Projet immobilier – avenue Clot Bey

Marseille 8^{ème} arrondissement

Réponses aux observations de l'autorité environnementale sur le dossier de demande d'examen au Cas par Cas

Juillet 2017

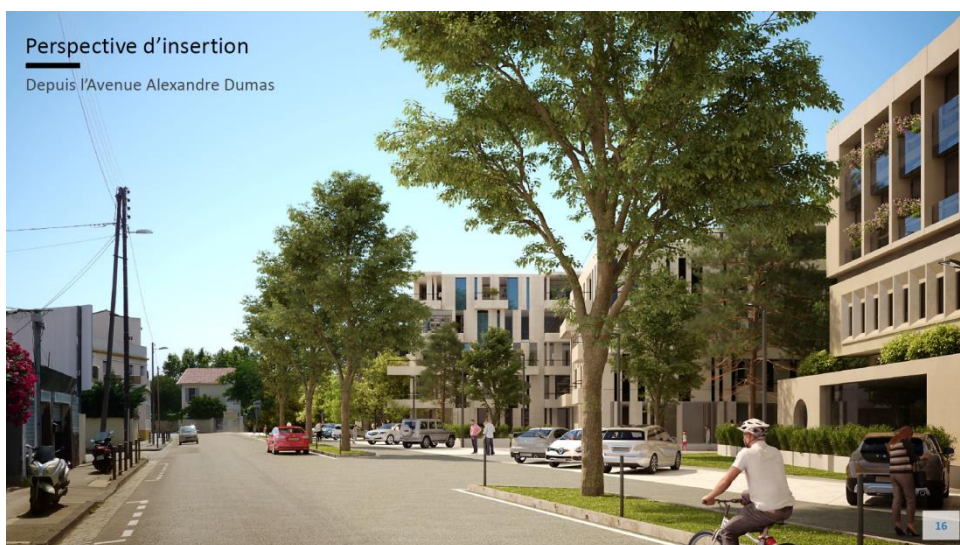
Les entrées pour les véhicules sont précisées sur la plan ci-après. L'entrée actuelle est maintenue et nouvelle entrée sera créée sur l'avenue Clot Bey.

4 : DESCRIPTION DES DISPOSITIONS VIS A VIS DU RISQUE D'INONDATION :

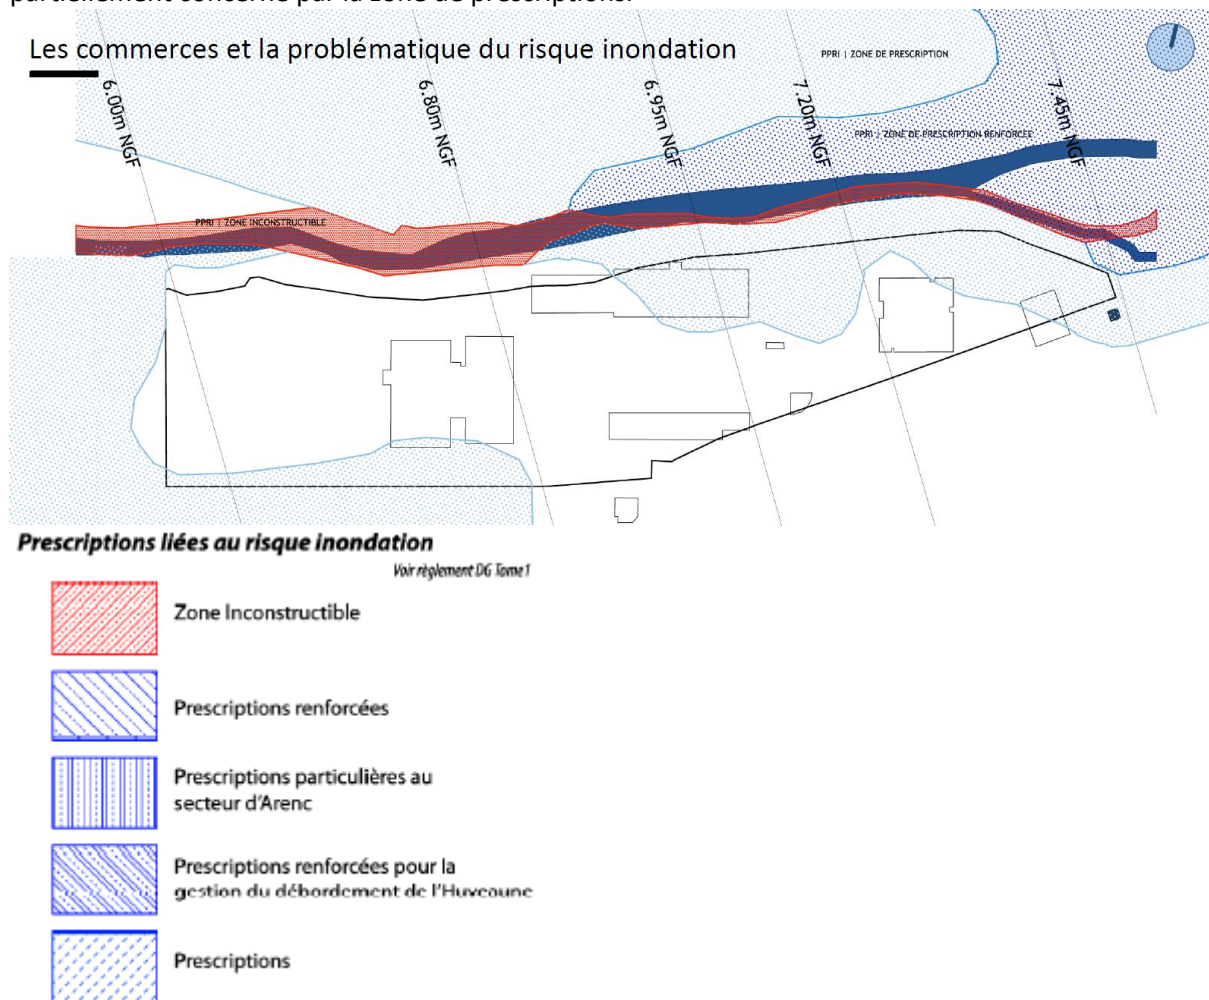
Notons que le PPRI rend obligatoire la réalisation d'un diagnostic de vulnérabilité pour établissements sensibles (crèche, école, résidence sénior).

Les mesures de mitigation consistent à la mise en oeuvre de mesures destinées à réduire les dommages associés au risque inondation, afin d'atténuer leur vulnérabilité. Dans le cadre du présent PPRI, les mesures de mitigation à mettre en oeuvre sont les suivantes :

- Équiper chaque ouvrant situé sous la cote PHE + 20 cm de dispositifs d'étanchéité temporaire dont batardeaux avec une hauteur maximale de 80 cm, colmater définitivement les voies d'eau (fissures, réseaux), rendre étanches les menuiseries et raccordements, poser un clapet anti-retour sur la canalisation de sortie des eaux usées, etc.

- Constituer de matériaux insensibles à l'eau les parties d'ouvrages (menuiseries, cloisons, vantaux, revêtements de sols et murs, isolations thermiques et phoniques, etc.) situées au-dessous de la cote PHE + 20 cm,

- Placer hors d'eau les équipements et réseaux sensibles à l'eau :
 - protéger les équipements de génie climatique, mettre hors d'eau les tableaux de répartitions et coffrets, séparer les réseaux électriques desservant les niveaux exposés et ceux situés au-dessus de la cote PHE + 20 cm, distribuer l'électricité en parapluie à partir du plafond, surélever les prises électriques hors d'eau ou à 1,20 m du plancher, etc.

- placer tout stockage, tout matériel et matériau sensibles au-dessus de la cote PHE + 20 cm

Par ailleurs, le maître d'ouvrage est en concertation avec les services métropolitains relatifs aux risques en vue d'établir un plan de gestion en crise.
